**AVIS DÉLIBÉRÉ SUR LE
PROJET PARC ÉOLIEN DES PÊCHERIES
Porté par ENR EEF 13
Commune de Moisdon-la-Rivière (44)**

n° PDL-2023-7265

AVIS N° PDL-2023-7265 / 2025APPDL25 du 7 juillet 2025
Projet de parc éolien des Pêcherries à Moisdon-la-Rivière] [(44)

Source : étude d'impact page 46

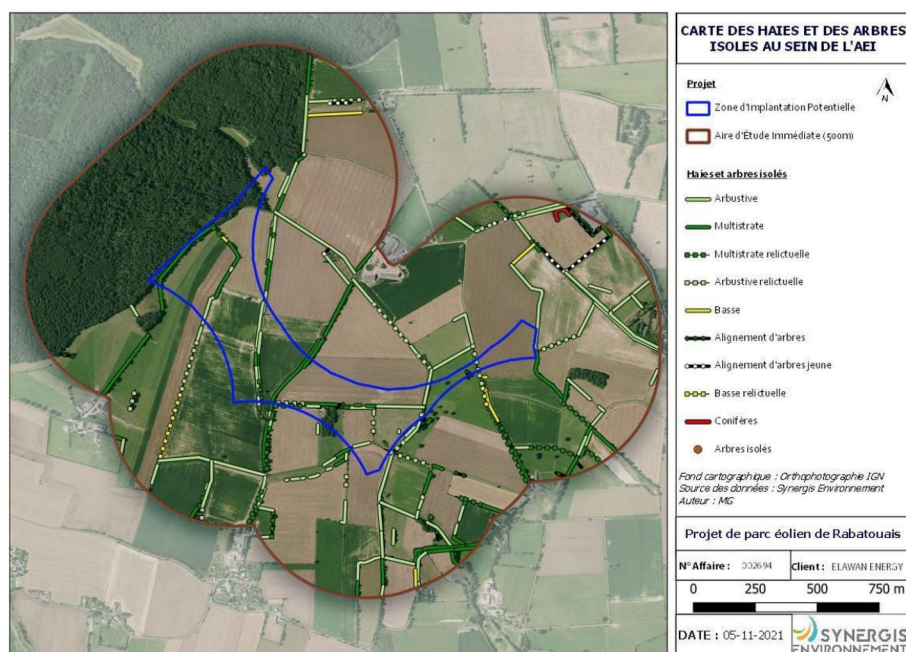
Un habitat naturel d'intérêt communautaire doté d'un enjeu très fort est présent au sein de l'AEI mais hors de la ZIP. Il s'agit d'une communauté de mégaphorbiaies marécageuse présente au sein de la forêt Pavée sur une surface de 0,2 ha.

La variété des habitats reliés entre eux par des haies, des fossés en eau et des cours d'eau font du secteur d'implantation du projet un milieu particulièrement favorable à l'accueil d'une flore et d'une faune diversifiée. Comme le montre l'étude d'impact, cette richesse est confirmée par les données publiques naturalistes (INPN, Inventaire ZNIEFF) ainsi que par les inventaires réalisés sur le terrain par le porteur de projet. Sur la quasi-totalité de la ZIP, les habitats sont classés à enjeu très faible à part quelques petites portions de haies classées à enjeu faible à modéré. La carte page 53 représentant ces habitats selon les niveaux d'enjeux au niveau de l'AEI et de la ZIP, classe à un niveau très faible à faible ceux relatifs à plusieurs haies multistrates et arbustives qui traverse la ZIP. Ce choix de classement interroge et nécessite une justification.

Source : étude d'impact page 45

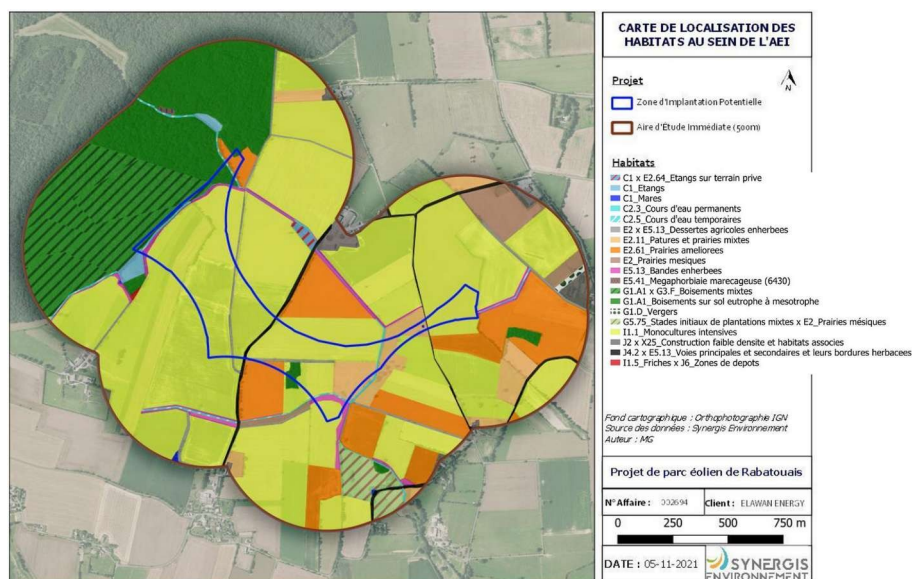
Concernant la flore, la Fritillaire pintade pousse sur une partie de la bordure de la ZIP avec la forêt Pavée au nord. Le secteur est classé à enjeu modéré.

Source : étude d'impact page 234

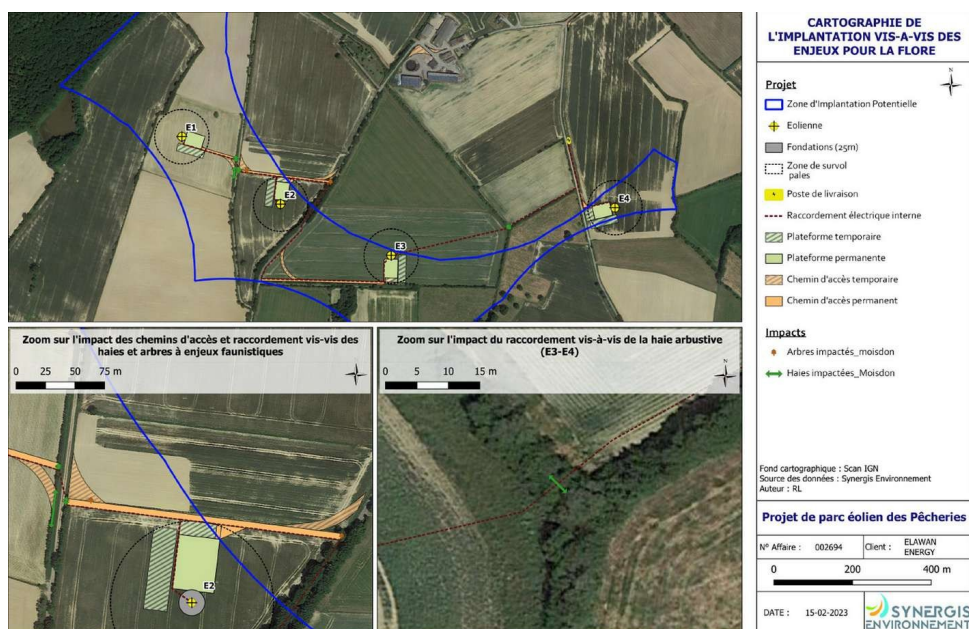
Les éoliennes, les plateformes, les chemins d'accès et le poste de livraison sont implantés sur des parcelles exploitées en monoculture. Quarante-neuf ml de haies arbustives répartis en quatre portions sont impactés par le projet pour les chemins d'accès et le raccordement inter-éolienne. Cet impact concerne notamment 41 ml de haies dont les enjeux sont qualifiés de forts pour l'avifaune. La plantation de 147 ml de haie est prévue comme mesure qualifiée d'accompagnement dans le dossier, en priorisant les linéaires détruits. Aucune convention portant sur les plantations et leur gestion avec le propriétaire des parcelles sur lesquelles doit avoir lieu cette compensation n'est mentionnée. Cette absence de cadre contractuel pose des questions concernant la mise en œuvre de la mesure et sa pérennité. Un arbre à enjeu modéré est susceptible d'être détruit selon l'étude d'impact.

Parcs éoliens en exploitation, autorisés, en instruction et refusés autour du projet, source : étude d'impact page 332

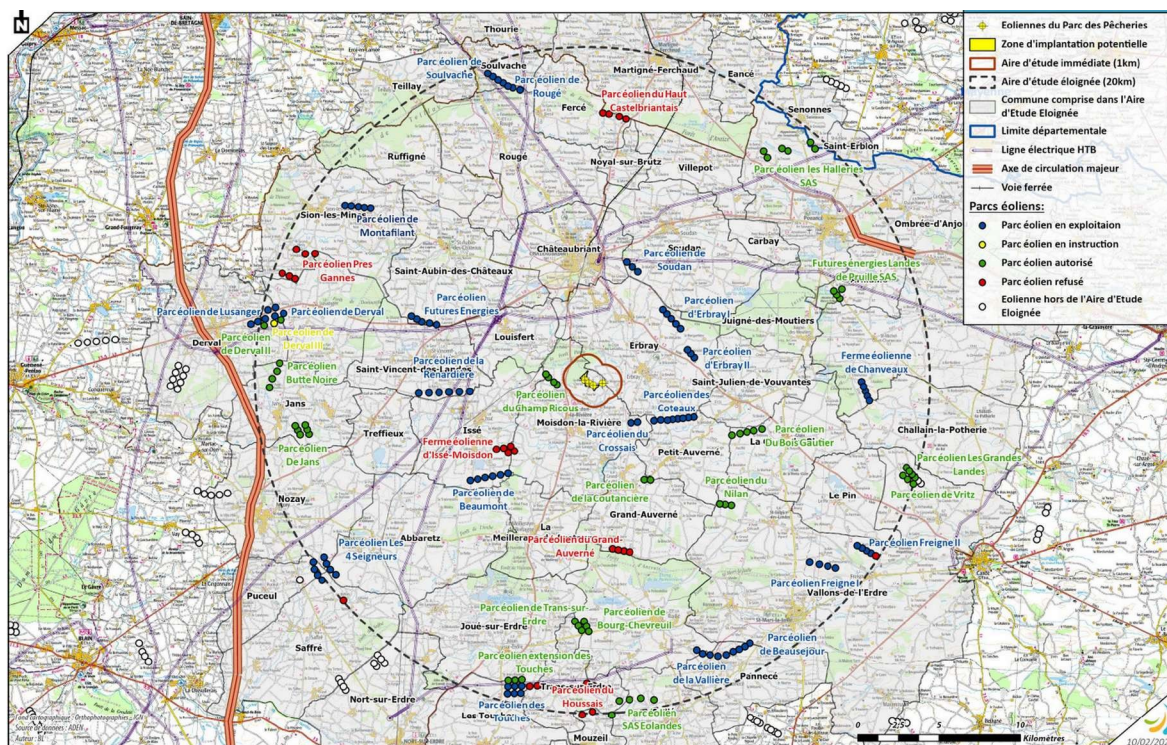
Étant donné le positionnement du projet par rapport à l'ensemble des enjeux relatifs à la trame verte et bleue, l'étude d'impact propose une analyse insuffisante des impacts du parc éolien sur ces derniers.		
Sites Natura 2000 ¹³	Non	Non
Le site le plus proche, la ZSC FR5200628 – « Forêt, étang de Vioreau et étang de la Provostière » est à 12,3 km au sud du projet. L'étude d'impact estime que le projet n'aura aucune incidence sur ces secteurs.		
Impacts cumulés	Oui	Oui
Une analyse des impacts cumulés avec les autres parcs en fonctionnement, autorisés, en instruction ou refusés à la date du 22/02/2023 dans un rayon de 20 km autour de la ZIP est proposée. Dans un rayon de 5 km, deux parcs sont en fonctionnement et un troisième, celui du Champ Ricous, est en cours d'instruction. Au niveau de l'aire d'étude éloignée (20 km), 19 parcs éoliens sont déjà construits soit 94 machines implantées sur ce périmètre et 14 autres parcs ont été autorisés, représentant 56 nouveaux aérogénérateurs en construction. L'analyse des impacts cumulés pour l'avifaune et pour les chiroptères conclut à des incidences faibles voire inexistantes en soulignant que le parc des Pêcheries serait suffisamment éloigné des autres parcs et des zones à enjeux ou à l'écart des trajectoires de vols des espèces. Comme évoqué dans la partie relative à l'habitat, la faune et la flore, la prise en compte des modifications de comportement de l'avifaune (exemple des Hérons cendrés) demande à faire l'objet d'une analyse plus aboutie. Les risques cumulés sur les populations d'oiseaux migratrices, nicheuses comme hivernantes liés à l'effet barrière (perte d'habitat) et à l'augmentation des probabilités de collision liées à la multiplication des parcs dans le secteur autour du projet sont qualifiées de faibles à très faibles. Cette caractérisation nécessite une démonstration plus étayée. L'étude des impacts cumulés pose insuffisamment la question du seuil à partir duquel les atteintes cumulées aux caractéristiques écologiques d'un territoire altèrent les capacités de certaines espèces à y accomplir tout ou partie de leur cycle biologique et les possibilités de se maintenir sur site. Le même raisonnement peut être fait concernant les populations de chauves-souris. Des impacts cumulés doivent être précisés notamment pour les cinq espèces réputées les plus sensibles à l'éolien présentes autour du site du projet : la Pipistrelle commune, la Pipistrelle de Kuhl, la Pipistrelle de Nathusius, la Noctule de Leisler, la Noctule commune et la Sérotine commune. Comme pour l'avifaune, l'effet de la perte progressive d'habitats sur de grandes échelles, généré par la multiplication des projets éoliens qui augmentent le phénomène d'aversion ainsi que le risque de collision, n'est pas suffisamment évalué. De même, si des effets de saturation visuelle sont cités pour le hameau de La Rabatouais, l'étude d'impact minimise les impacts cumulés avec le projet de parc du Champ Ricous et celui de Crossais en soulignant une supposée « cohérence globale satisfaisante » sans en expliciter la signification. Concernant les impacts cumulés sur le paysage, si le dossier admet une forte présence du motif éolien sur l'ensemble du territoire de l'aire d'étude éloignée, il ne propose pas d'analyse détaillée des effets de saturation visuelle et d'encerclement liés à la multiplication des parcs éoliens.
